Casa Rocha — qué se hizo (plano R1.6 y modelo ETABS R1.0)

Morelia, Michoacán · 2 de octubre de 2026 · Base: 001_PLANO_CROCHA_R1.5.dxf y machote 002_HUAYACAN_R2.2.e2k

REVISIONES
R1.5 SEP-2026 EMISIÓN ANTERIOR.
R1.6 OCT-2026 COMEDOR PARA 15 PERSONAS; ESCALERA SIN EL PRIMER
ESCALÓN (17 PERALTES, HUELLAS EN U); EJES H Y 10
A CENTRO DE MURO; MURO, PUERTA Y MUEBLE EN RECÁMARA
PRINCIPAL; BLOQUES DE AUTOS Y SALA; COTAS Y NOTAS
SIN ENCIMARSE; DIBUJOS AMPLIADOS EN LÁMINAS.

ESCALERA CURVA — DETALLE (RECALCULADA: SE ELIMINA EL PRIMER ESCALÓN)

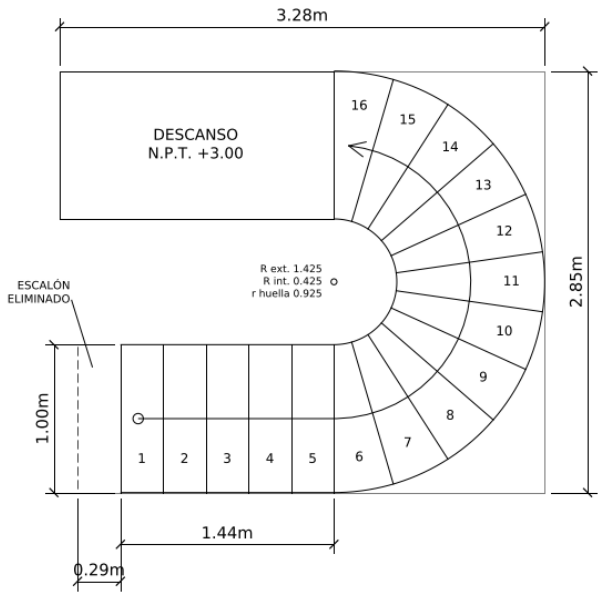
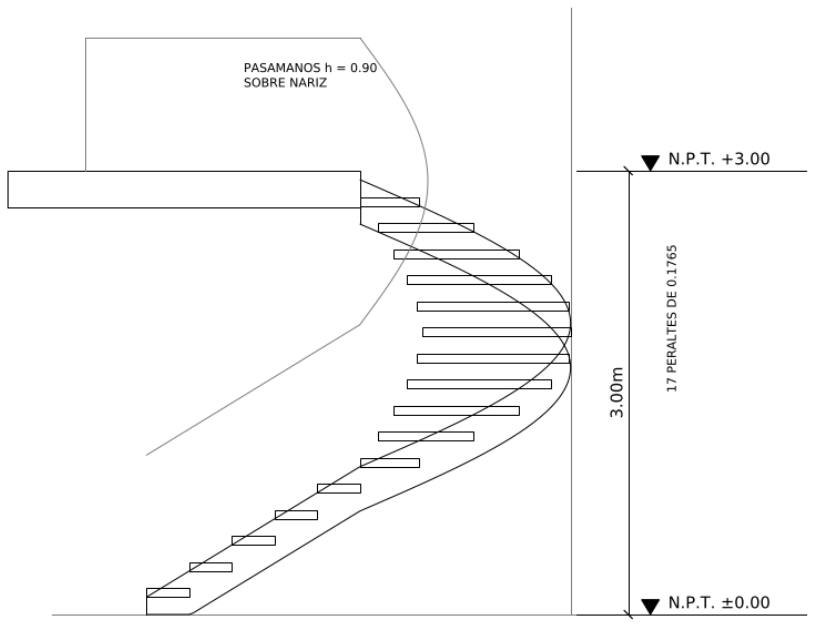
- **Escalera sin el primer escalón:** el arranque se recorre 0.29 m y se mantienen 17 peraltes. Se redibujó en planta baja, planta alta, cortes A-A' y B-B' (además ya asienta en N.P.T. ±0.00; antes estaba 4 cm arriba) y en la lámina A-03, con isométrico nuevo y tablas de geometría y trazo.

Escalera recalculada (no cumplía con sólo quitar el escalón):

Opción	Peralte	Huella en línea de huella	Huella a 0.40 del barandal int.	2P + H	¿Cumple?
16 peraltes (sólo quitar el escalón)	0.1875	0.29	0.26	0.665	No: P > 0.18 y 2P+H > 0.65
17 peraltes en U: 5 rectas + 11 radiales (elegida)	**0.1765**	**0.264 – 0.289**	**0.236 – 0.289**	**0.617 – 0.642**	**Sí (huella mín. 0.25 en línea de huella)**

Mismo hueco y mismos radios (int. 0.425 / ext. 1.425). La huella interior mínima es de 0.121 m. Queda pendiente con el D.R.O.: el Reglamento de Morelia pide huella de 0.28 y máximo 15 peraltes entre descansos, y la escalera original ya tenía 17.

1. SE ELIMINA EL PRIMER ESCALÓN: EL ARRANQUE SE RECORRE 0.29 m (DE 37.551 A 37.841 EN EJES DE PLANTA).
2. DESNIVEL 3.00 m = 17 PERALTES DE 0.1765 m (MÁX. 0.18 ✓).
3. FORMA DE U: 5 HUELLAS RECTAS + 11 RADIALES EN EL MEDIO GIRO. EN LÍNEA DE HUELLA (r = 0.925) 0.264 A 0.289 m (MÍN. 0.25 ✓); A 0.40 m DEL BARANDAL INTERIOR 0.236 A 0.289 m.
4. 2P + H = 0.617 A 0.642 m (ENTRE 0.61 Y 0.65 ✓).
5. HUELLA MÍNIMA 0.25 MEDIDA EN LÍNEA DE HUELLA; CON 16 PERALTES EL PERALTE SERÍA 0.1875 m (NO CUMPLE), POR ESO SE CONSERVAN 17.
6. TRAZO: TRAMO RECTO CON NARICES PERPENDICULARES; EN EL GIRO, NARICES RADIALES AL CENTRO (TABLA 2).
7. ANCHO 1.00 m; R EXT. 1.425; R INT. 0.425. HUELLAS e = 0.06 SOBRE ZANCA CURVA EXTERIOR; BARANDAL DE CRISTAL TEMPLADO h = 0.90.
8. VERIFICAR CON EL D.R.O.: EL REGLAMENTO DE MORELIA PIDE HUELLA 0.28 Y MÁX. 15 PERALTES ENTRE DESCANSOS (LA ESCALERA ORIGINAL YA TENÍA 17).

Muros y losas del modelo sobre el plano

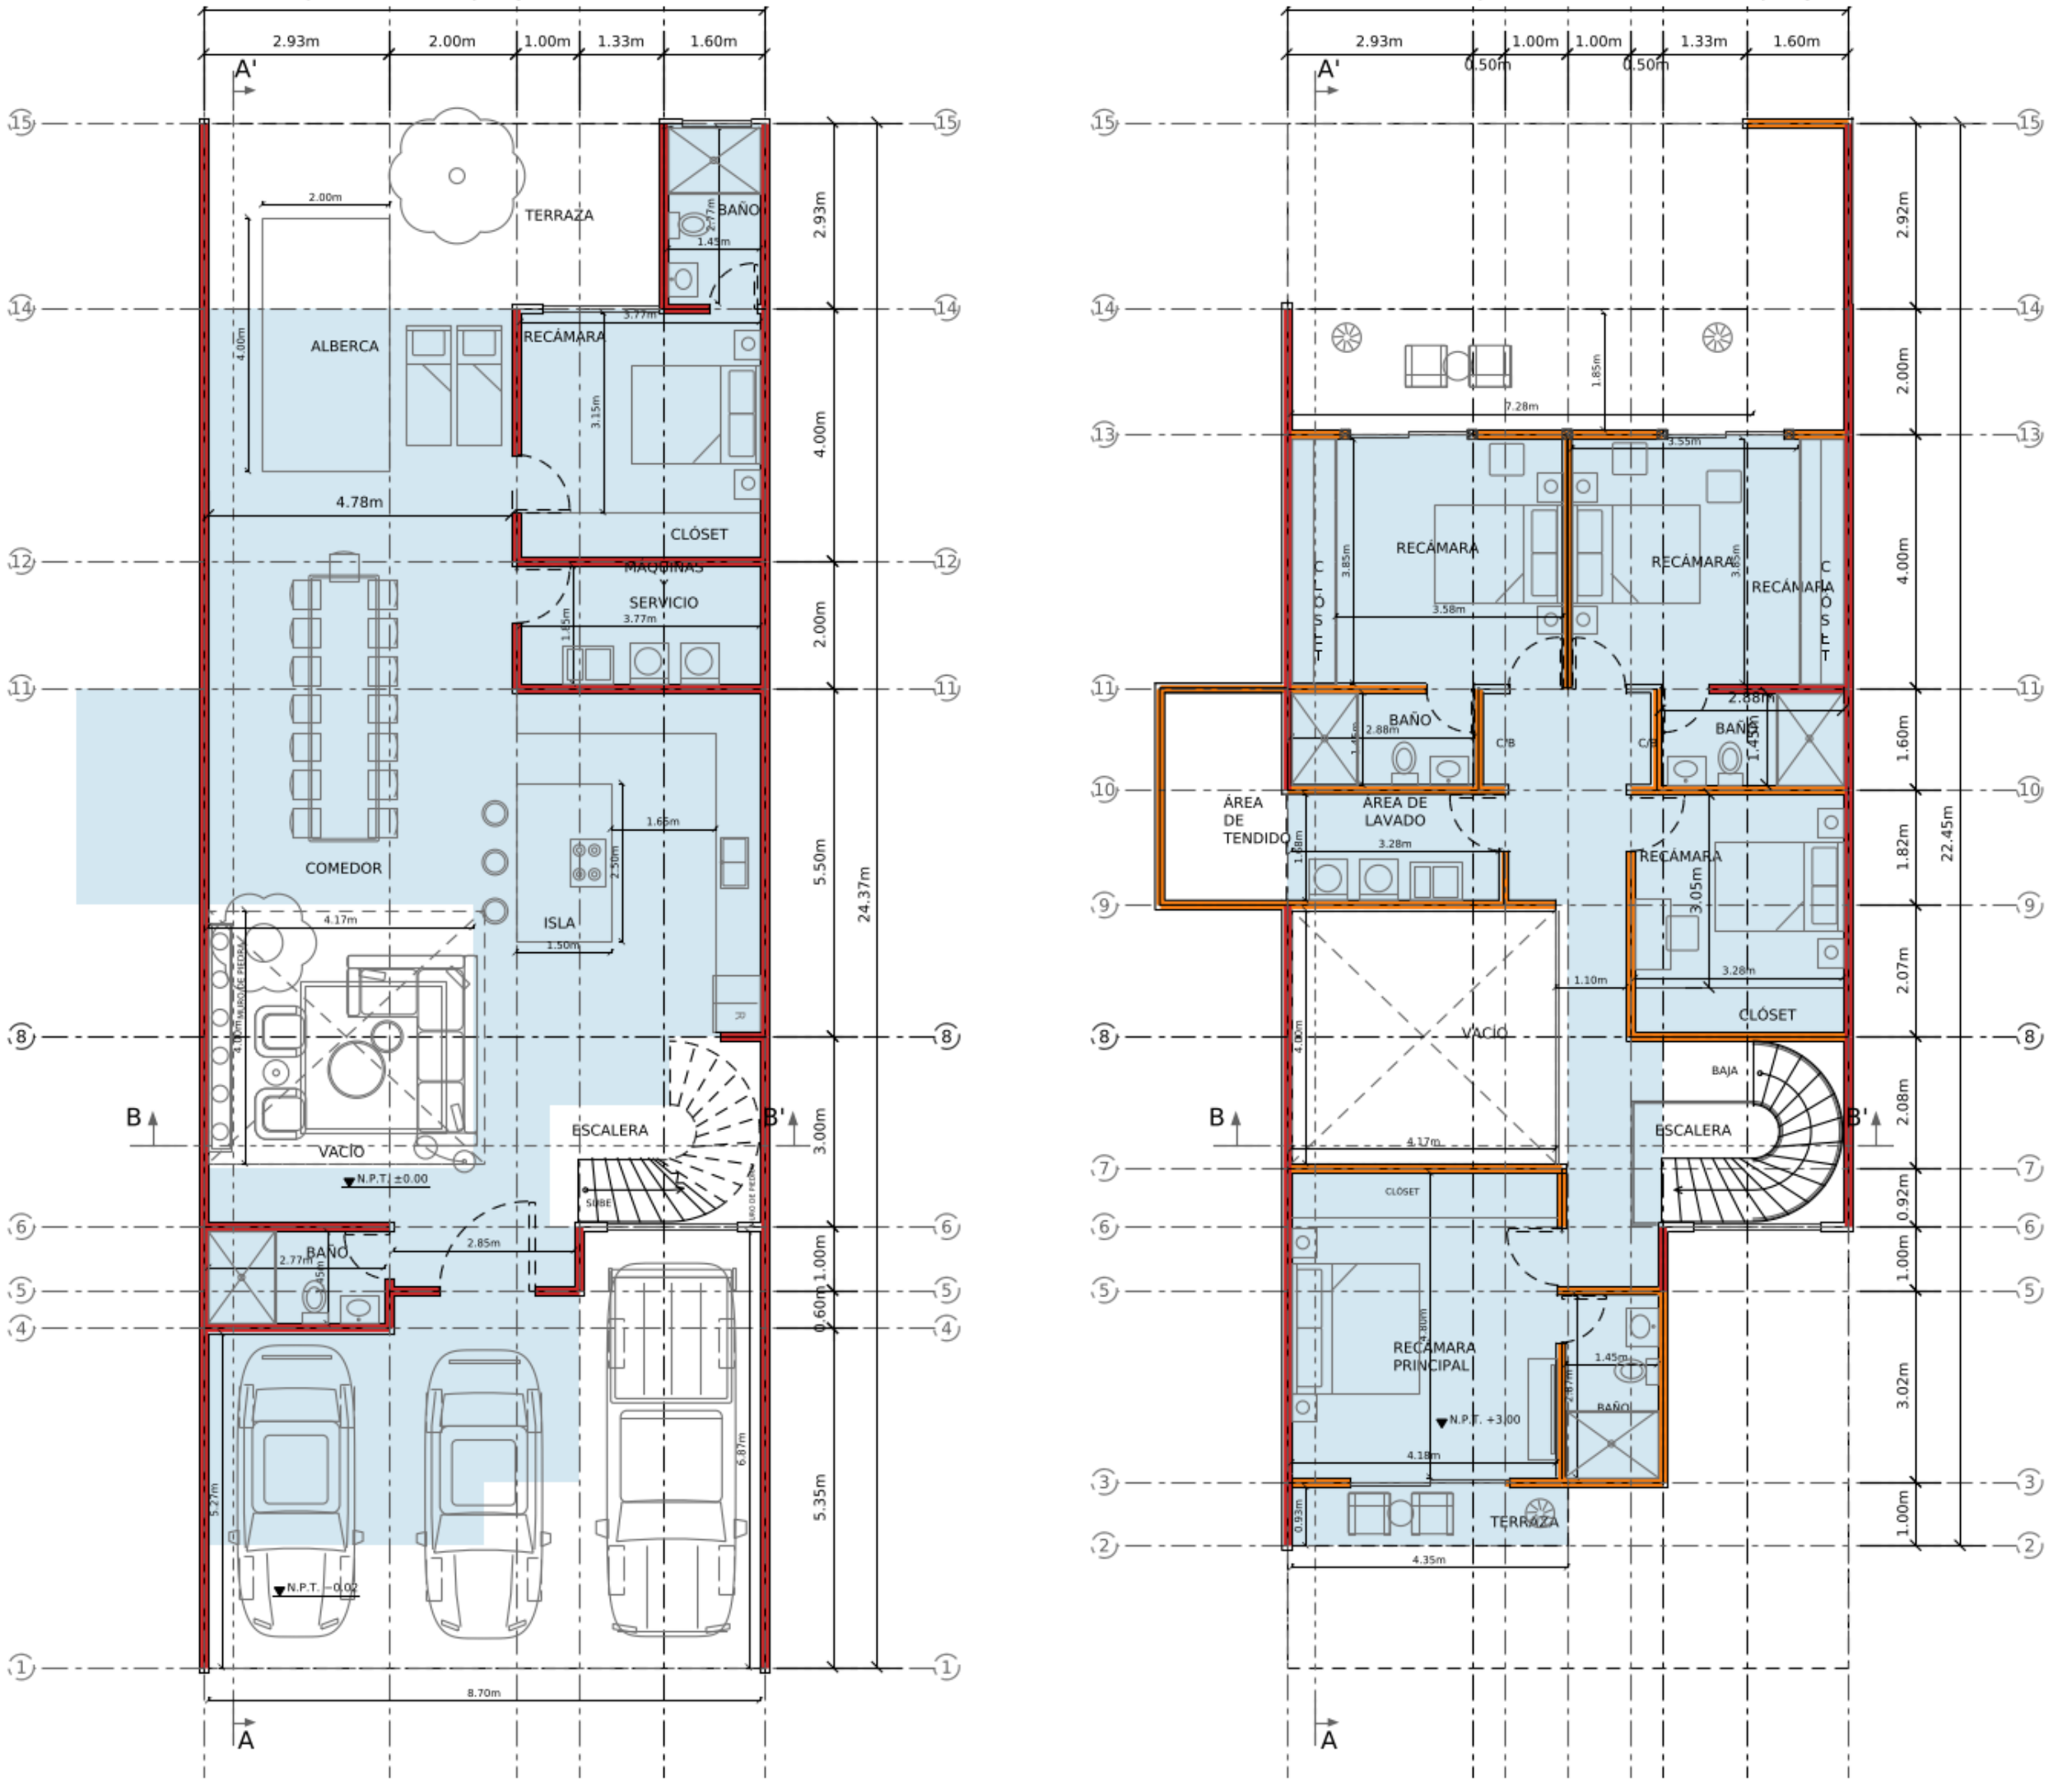
- **a0r y tipo de terreno:** confirmar con PRODISIS y, de preferencia, con un estudio de mecánica de suelos.
- **29 muros de PA están sobre losa** (grupo "MUROS PA SOBRE LOSA (SIN MURO ABAJO)"). En el modelo descansan directo en la losa reticular, así que en obra necesitan trabe o nervadura reforzada. Hay además 4 tramos sin losa arriba (bardas de la terraza 13-15).

- **Cochera:** la losa N+3.00 sobre la cochera (ejes 2-6, A-G) sólo apoya en el muro A y en el baño de PB, y el muro oriente del baño de PA (eje G) cae en el borde libre de esa losa. El plano no trae trabes ni columnas al frente (eje 2) ni en el eje G, y el modelo no las inventa; hay que definirlas.

- **Claros grandes:** en sala y comedor la losa salva hasta 8.85 m entre los muros A y J. Revisar si h = 25 alcanza o si hacen falta trabes.
- **PB casi sin muros en X:** 16.6 m de muro en X contra 57.6 m en Y (garage, sala y comedor abiertos). Revisar torsión y cortante en esa dirección.
